COMUNE DI LIVORNO

CONTRIBUTO E OSSERVAZIONI VERIFICA DI ASSOGGETTABILITÀ A VALUTAZIONE AMBIENTALE STRATEGICA (VAS) ai sensi dell'art. 22 della L.R. n. 10/2010.

OGGETTO: Variante al Regolamento Urbanistico per la realizzazione del Nuovo Presidio Ospedaliero di Livorno

RIUNIONE CONCLUSIVA del Nucleo Unificato Comunale di Valutazione (N.U.C.V.) del 14.06.2021 aggiornata al 22.06.2021

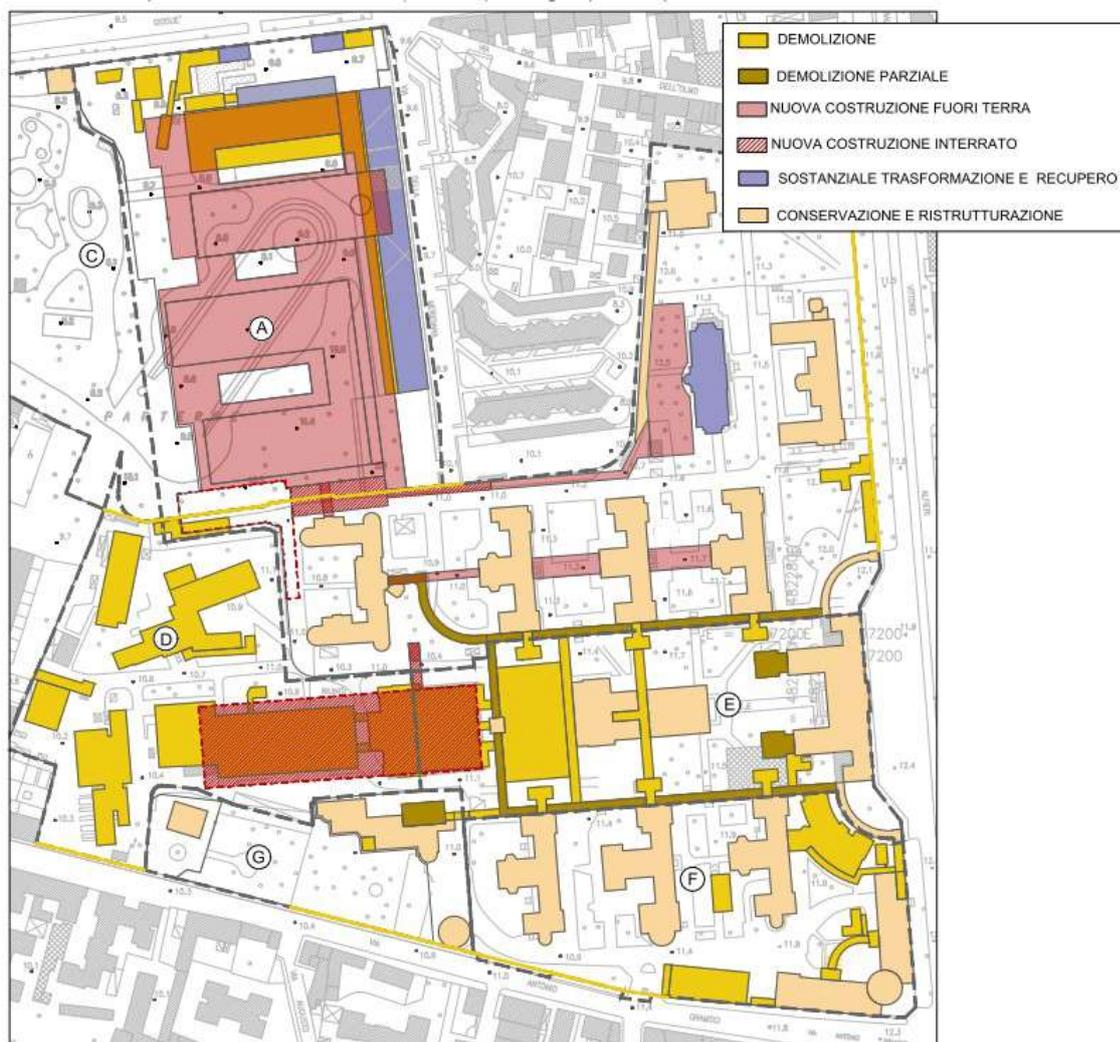
Nel complesso il Masterplan si configura come variante al Regolamento Urbanistico: l'area per servizi (art. 37, indicata con la lettera S) prima occupata dalle Ex Officine Pirelli si amplia accogliendo il nuovo ospedale, mentre la porzione di parco progettata dal Masterplan si unisce con quella del Parco Pertini, ricadendo nella categoria Aree a ville con giardino (art.15).

Figura 1 – Vista dell'area oggetto di caratterizzazione (LI030), con indicati i sondaggi (Sn), i piezometri (Pzn) realizzati e la carta piezometrica dell'ottobre 2020.

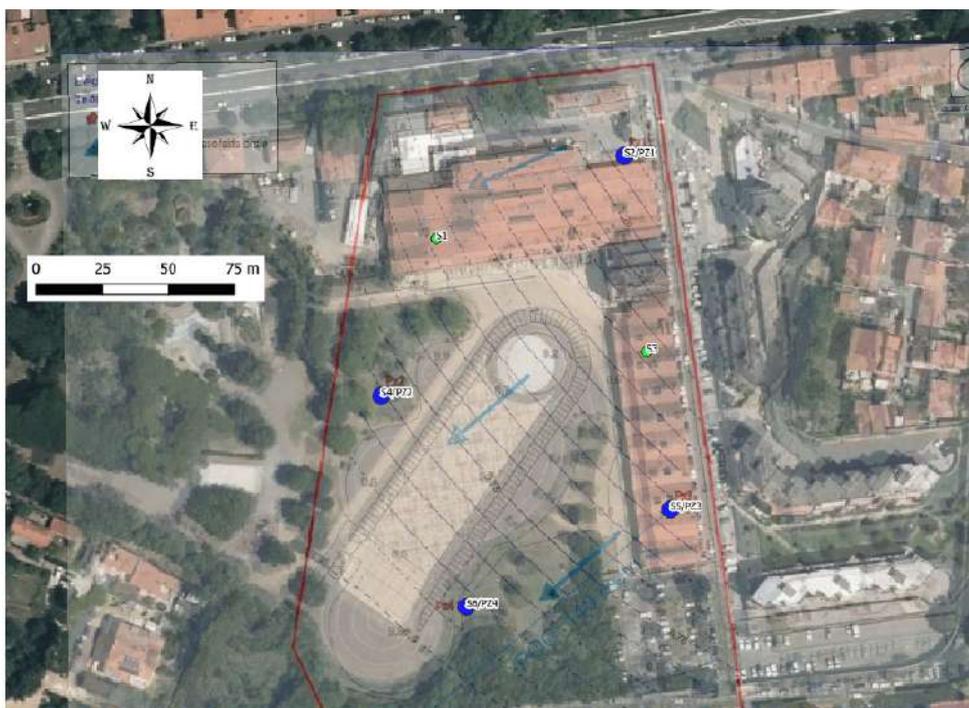
- i risultati ottenuti sulla matrice acque sotterranee hanno evidenziato non conformità per i parametri:
 - Nitriti, Mn, Tetracloroetilene, Benzo(a)pirene, Benzo(g,h,i)perilene e Sommatoria IPA;

- le analisi realizzate sui materiali di riporto hanno evidenziato il superamento dei limiti di legge, in tutti i campioni almeno per un parametro.
